Mission régionale d'autorité environnementale
Grand Est

**Avis délibéré sur le projet d'exploitation
de 2 parcs éoliens à Bussy-Lettrée,
Dommartin-Lettrée et Coupetz (51) porté par
la société TOTALENERGIES Renouvelables France**

n°MRAe 2022APGE125

Nom du pétitionnaire	TotalEnergies Renouvelables France
Communes	Bussy-Lettrée, Dommartin-Lettrée et Coupetz
Département	Marne (51)
Objet de la demande	Demande d'autorisation environnementale de construire et d'exploiter 2 parcs éoliens d'un total de 16 aérogénérateurs et 4 postes de livraison.
Date de saisine de l'Autorité environnementale	15/09/22

Figure 4 - angle de respiration de 60° du projet de Bussy depuis le village de Coupetz (en haut) fortement diminué si on prend en compte le projet du parc éolien de Coupetz (en bas)

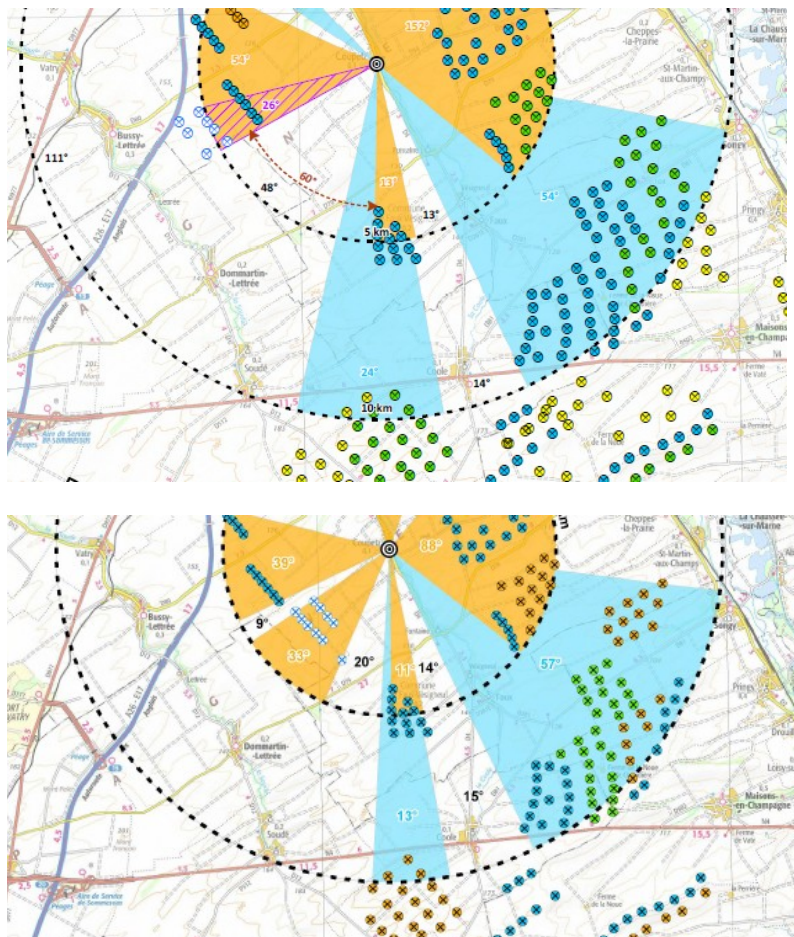
L'Ae constate que l'angle de respiration des villages de Coupetz, Fontaine et Vésigneul sont déjà fortement réduits par le projet de Coupetz (respectivement -6° , -57° et -35°). De plus, depuis le village de Coupetz, l'angle qui était avant l'angle de respiration devient fortement obturé si on prend en compte le projet de Coupetz (avec les 10 éoliennes sur la figure 4 mais fortement obturé aussi avec seulement 9 éoliennes).

L'Ae considère que l'effet de saturation visuelle cumulé des 2 projets de Bussy et Coupetz n'est pas pris en compte dans le dossier.

- l'état initial des 2 dossiers (daté de juillet 2019 et novembre 2019 soit seulement 3 mois d'intervalle) n'est pas le même. En effet, le dossier de Coupetz ne prend pas en compte d'autres projets de parc éolien (éoliennes oranges sur la figure 4) comme celui des Granges à Saint-Quentin-sur-Cooles ;
- les angles de respiration sont indiqués visuellement sur les schémas comme celui de la figure 4 dans le dossier de Bussy mais pas dans le dossier de Coupetz.

Elle recommande au pétitionnaire de retirer sa demande, l'effet d'encerclement déjà très fort pour 7 villages étant encore aggravé pour 3 d'entre eux.

L'Ae recommande par ailleurs au Préfet de ne pas autoriser le projet tant que le pétitionnaire n'aura pas reconsidéré sa localisation.
